700-6421 - SU VBP Hirmerei
Schalltechnische Stellungnahme

1. Aufgabenstellung

2. Zu §5 Abs. 3 (Stand 25.07.2023 §5 Abs. 4)

Abbildung 1: Lageplan – Immissionsorte und Vertikalraster, links ohne Rücksprung und Höhenanpassung der Attika, rechts mit Rücksprung und Höhenanpassung der Attika

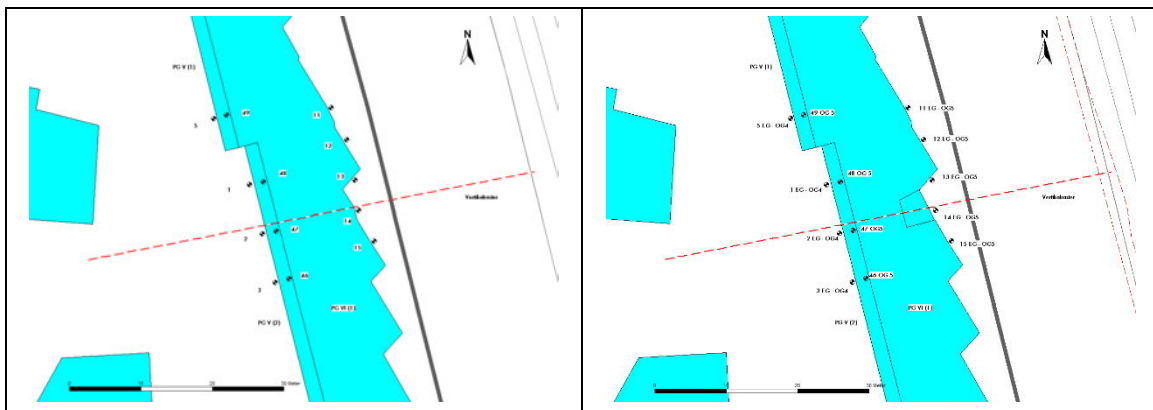
Dabei soll geprüft werden, ob die zwingend festgesetzte Wandhöhe von 20,0 m gemäß Vorhabenplanung nach Osten um 1,0 m und zu den Innenhöfen um 0,7 m punktuell unterschritten werden und die Attika zurückspringen darf.

redaktionellen Änderungen vom 25.08.2022) in relevantem Maßstab ändern, wurde die Differenz beider Planvarianten anhand von Einzelpunktberechnungen und eines Vertikalrasters an einem repräsentativen Fassadenabschnitt ermittelt.

Die Berechnungen zeigen, dass durch die vorgeschlagene Abweichung von der bisherigen Festsetzung der Vorhabenplanung, Erhöhungen der Beurteilungspegel von bis zu 0,5/0,9 dB(A) tags/nachts auftreten können. Die maximalen Erhöhungen ergeben sich dabei an den Immissionspunkten im geplanten obersten Geschoß der Westfassade im Innenhof und werden in nachfolgender Tabelle dargestellt. Die detaillierten Ergebnisse der Berechnungen können der Anlage 1 entnommen werden.

Die Erhöhungen befinden sich in einer Größenordnung < 1 dB(A) und führen auch nicht zu Änderung der bisher für diesen Fassadenbereiche festgesetzten schalltechnischen Erfordernisse. Somit ist aus schalltechnischer Sicht keine maßgebliche Änderung gegeben, eine Anpassung der Satzung scheint somit vertretbar.
